Panamá, 25 de junio de 2024
DICOMAR-343-2024

Por este medio damos respuesta al Memorando DEEIA-0295-2205-2024, en relación al Estudio de Impacto Ambiental Categoría II, proyecto **"PLAYA CARACOL SEASHORE"**, a desarrollarse en el corregimiento de Chame, distrito de Chame y Provincia de Panamá Oeste, cuyo promotor es **PLAYA CARACOL DEVELOPMENT GROUP, INC.**

INFORME TÉCNICO DICOMAR N°056 - 2024

Informe de Evaluación del Estudio de Impacto Ambiental de “PLAYA CARACOL SEASHORE”

Figura N°1. Desarrollo de la Fase 1 (*Fuente: promotor*).

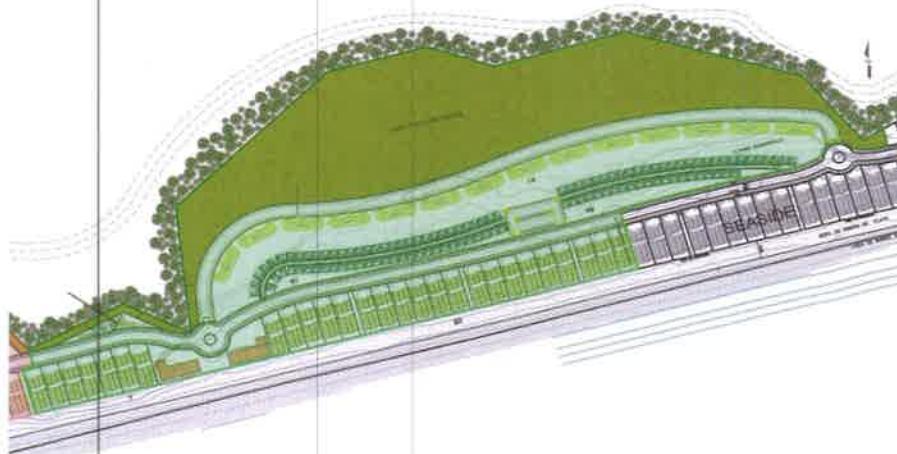
La información aportada por el promotor sobre la superficie de manglar que será afectado por el desarrollo del proyecto no está clara. Se determinó que el área desarollable es de 35.59 ha y el área no desarollable de 19.46 ha. La zona de manglar será intervenida parcialmente, ya que desarollará un porcentaje menor con respecto al área de desarrollo del

proyecto. Es importante que el promotor realice un levantamiento en campo y aclare este punto, apoyado con el uso de las herramientas SIG que permita validar la superficie de manglar a intervenir, delimitando con coordenadas las áreas que mantienen cobertura de manglar en cada uno de los polígonos (etapas), a partir de los planos del proyecto. A su vez, se deberá aclarar si las 20 hectáreas de manglar que no serán intervenidas se encuentran distribuidas en las áreas consideradas como no desarollables.

Figura N°3. Ubicación de la PTAR y el punto de descarga (Fuente: promotor).

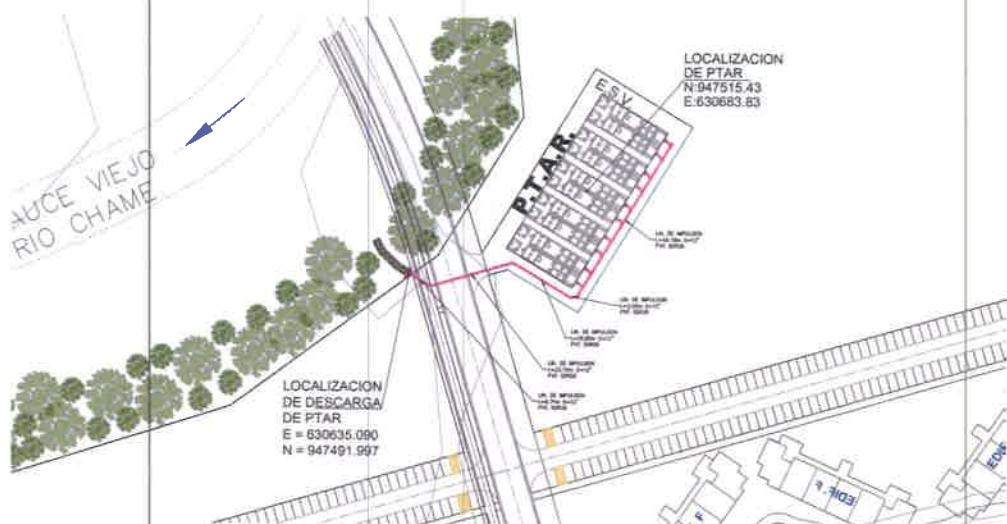
En la sección 6.1.1, punto b., del EsIA, se indica que la vegetación de manglar por lo general, ocupa un total de 29.88 hectáreas (has) lo cual representa el 54.27% del área total del proyecto. De las 29.88 hectáreas solamente se desarrollarán un porcentaje menor con respecto al área de desarrollo del proyecto, lo cual representa un 28.57% del área total del proyecto, lo demás está destinado como zona de conservación. Sin embargo, se menciona sobre la pérdida de la cobertura de mangle (Página 309) que de este tipo de cobertura solo será talada el 41 % para posteriormente iniciar la construcción de las estructuras físicas. En otro punto señalan que el proyecto afectará 15.73 hectáreas de las 29.88 hectáreas existentes dentro del área directa del proyecto y de las coberturas de vegetación encontradas en el área, el manglar presenta una mayor composición que otras categorías del sitio (Gráfica 1, página 138).

Es importante hacer énfasis en que se deberán conservar de las áreas de manglar que se encuentran cercanas a ríos y quebradas, manteniendo el distanciamiento de los 10 metros mínimo, como asegurar el flujo continuo de las aguas a lo largo de la trayectoria del manglar, a fin de mantener su desarrollo.
